# INFORMATIVO DE ATUALIZAÇÃO DE FERRAMENTA

## Bombas de Alta Pressão CP3

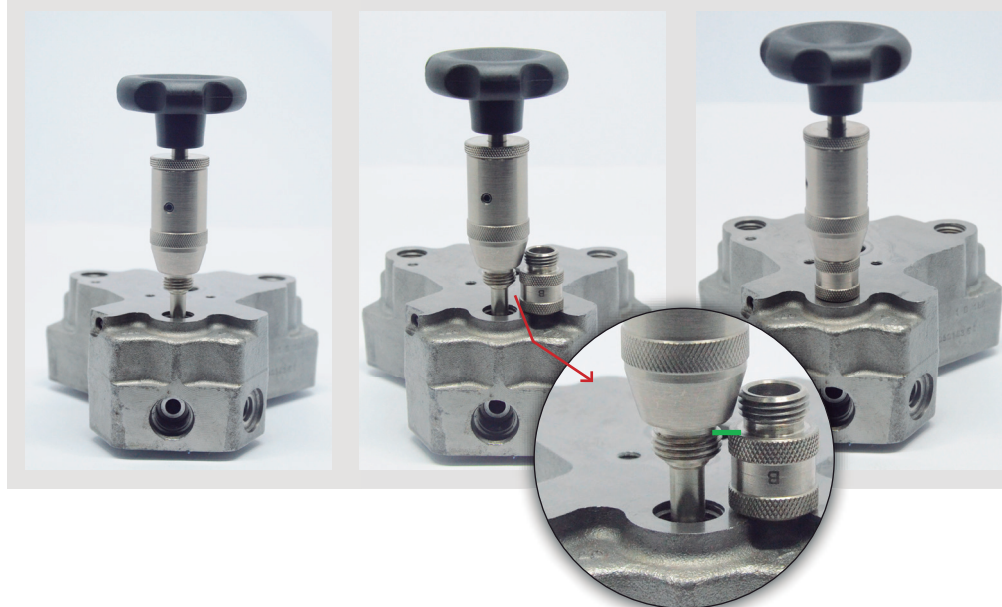
A atualização consiste na inclusão de 4 prolongadores a serem utilizados para bombas com assentos de esferas em diferentes profundidades.

Os clientes que possuem os modelos anteriores poderão adquirir a ponteira para substituição e adequação para o novo modelo.

**324.19.0150** - Ponteira de Desbaste

**324.19.0155** - Ponteira de Desbaste e Adaptadores

**324.20.0150** - Ponteira de Acabamento

**324.20.0155** - Ponteira de Acabamento e Adaptadores
